监 理 报 告

工程名称：丹阳汇恒电力发展有限公司丹阳市延陵  
镇 15 兆瓦全额上网分布式渔光互补地面光伏电站项目

编号：ZHJL-JLBB-001

编号：ZHJL-JLTZ-005

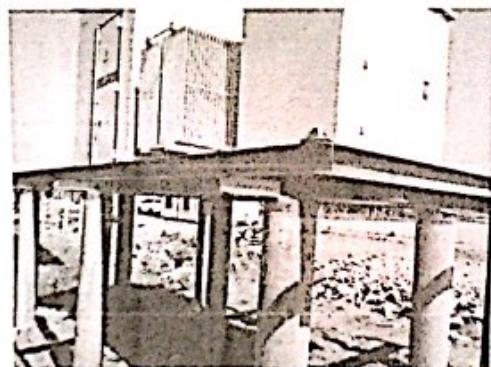
经我监理巡查发现，逆变器已吊装完成，但逆变器底座槽钢未刷防锈漆，未做防腐处理（见附图），现场槽钢已锈蚀。

现要求你施工单位立即对逆变器底座进行防锈、防腐处理，按要求进行整改。并对后续施工过程中出现的槽钢锈蚀情况按此次整改要求进行处理。若未按要求进行整改所造成的结果由你单位进行承担，另要求你单位在两日对此通知单进行书面回复。
